## Dodatek č. 1 ke Smlouvě o dílo

1. Smluvní strany uzavřely dne 4.8.2016 smlouvu o dílo (dále jen „**Smlouva o dílo**“) na plnění veřejné zakázky s názvem „**II/338 HORUŠICE – přestavba havarijního mostu 338-x na propustek**“ (dále jen „**Dílo**“).
2. V průběhu realizace stavebních prací došlo ke změnám v soupisu prací a výkazu výměr, konkrétně ke zrušení SO 501 Přeložka STL Plynovodu (dále jen „**Méněpráce**“).
3. Vzhledem k výše uvedené skutečnosti se v souladu s články 6.6. a 8.2. Smlouvy o dílo Smluvní strany dohodly na sjednání změny Smlouvy o dílo, jak je uvedeno níže.
4. Tento Dodatek je změnou Smlouvy o dílo v rozsahu Méněprací jak je stanoveno v příloze č. 1 tohoto dodatku.

Název a evidenční číslo stavby: <b>II/338 HORUŠICE-přestavba havarijního mostu 338-x na propustek</b> Název stavebního objektu/provozního souboru (SO/PS): <b>SO 501 Přeložka STL Plynovodu</b>	Číslo SO/PS / / číslo změny SO/PS:  <b>SO-501 / 1</b>	Číslo změny stavby:  <b>1</b>
Objednatel:      název: <b>Krajská správa a údržba silnic Středočeského kraje, příspěvková organizace</b> adresa: <b>Zborovská 81/11, 150 00 Praha 5 - Smíchov</b> IČ: <b>000 66 001</b>  Zastoupený:     název: adresa: IČ:		
Zhotov

Přílohy: Detailní zakres plynárenského zařízení, Ověřená příloha žadatele

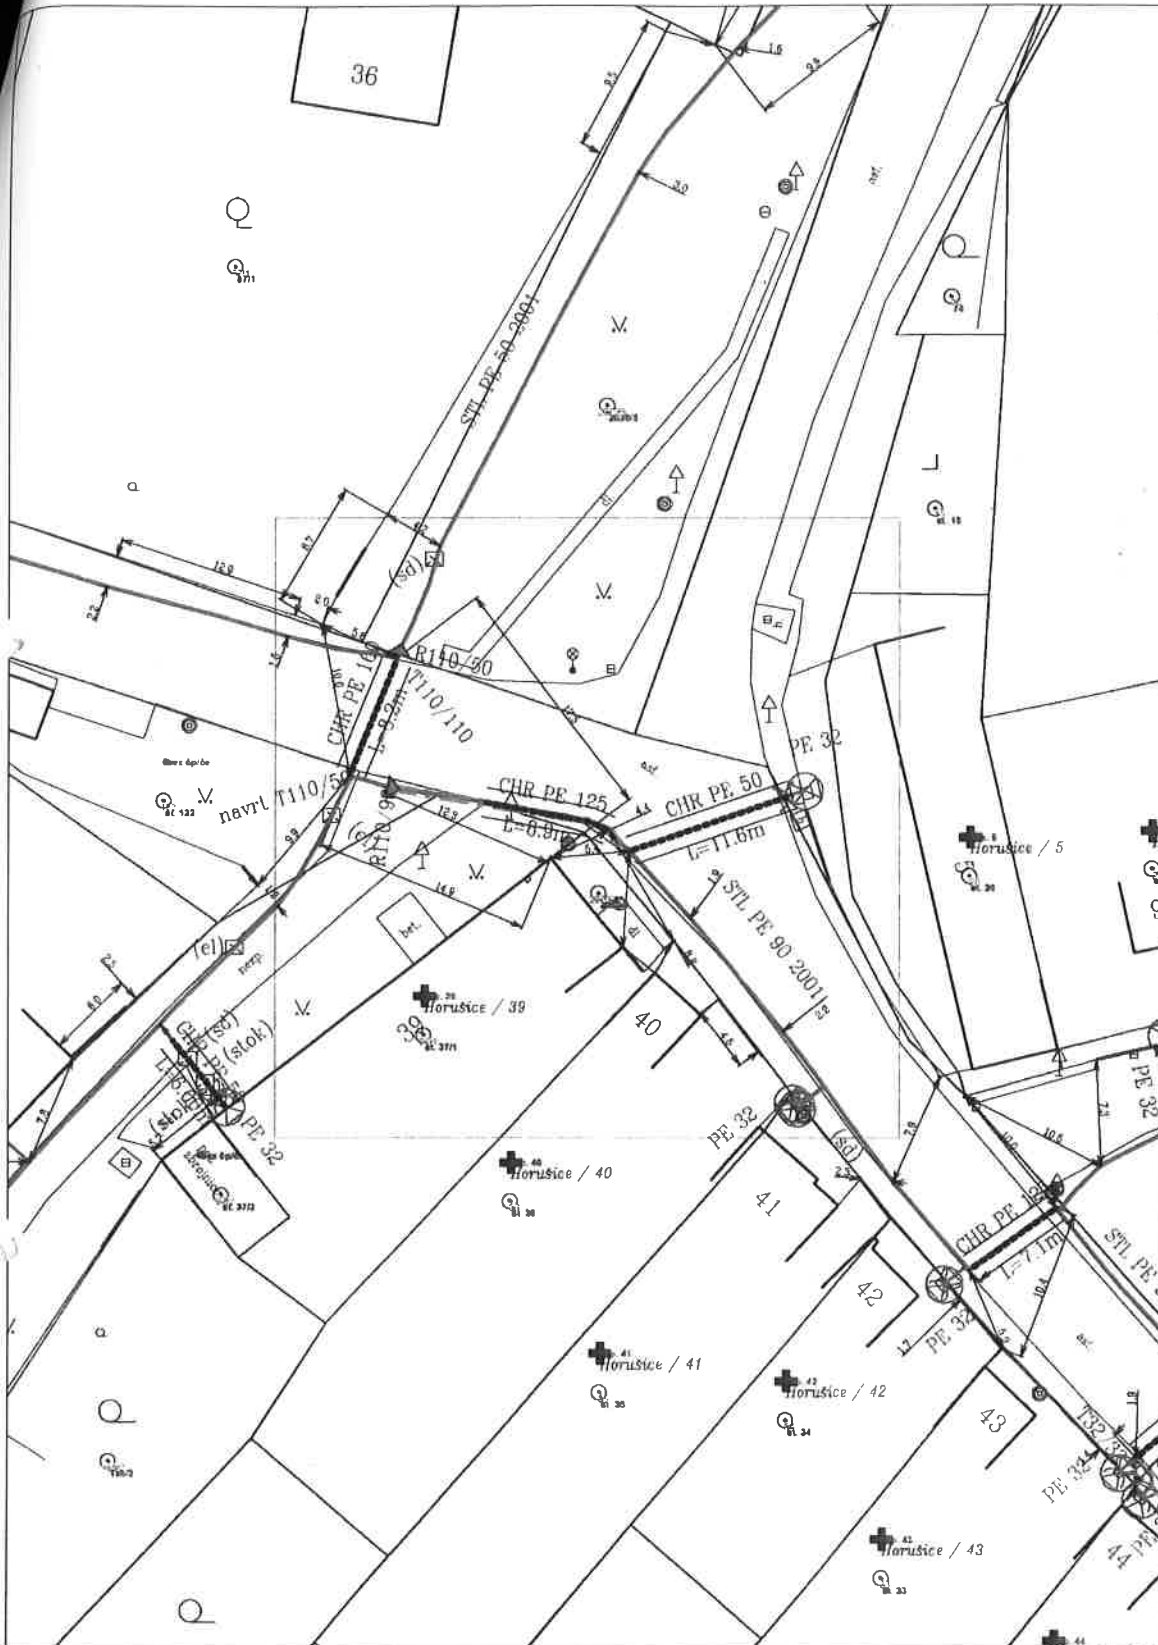
Na základě jednání na místě stavby a vyjádření autorizovaného dozoru č. 1415-15-3 RO ze dne 22.9.2016 PDS nepožaduje realizaci výškové přeložky odsouhlasené dne 7.3.2016 stanoviskem PDS 5001264360. V souladu s čl.VI. odst.3 smlouvy 2000163490 (16/291/KH/Jer/VP) je stavebník oprávněn od smlouvy odstoupit kdykoliv, nejpozději však před realizací propojení přeložky PZ s distribuční soustavou.

V projektové dokumentaci DUR, DSP a následně i PDPS akce „II/338 Horušice – přestavba havarijního mostu ev. č. 388-xx na propustek“ byla z důvodu kolize vedení STL plynovodu s konstrukcí mostu navržena přeložka plynovodu. V době projektování totiž nebyly známi podklady o výškovém vedení trasy STL plynovodu, takže z důvodu budoucí kolize s novou konstrukcí propustku byla naprojektována jeho výšková přeložka.

Po odhalení základové spáry nové konstrukce propustku bylo zjištěno, že stávající vedení STL plynovodu se nachází pod touto základovou sparou, tzn. nebude v kolizi s konstrukcí propustku.

Pokud budou dodrženy podmínky správce sítě STL plynovodu, tzn. RWE Distribuční služby s.r.o. (zhotovitel musí vyzvat správce sítě k písemnému vyjádření), požadavky investora a TDI, lze od přeložky plynovodu upustit. Správce sítě musí vydat stanovisko, že přeložku není nutné provádět.
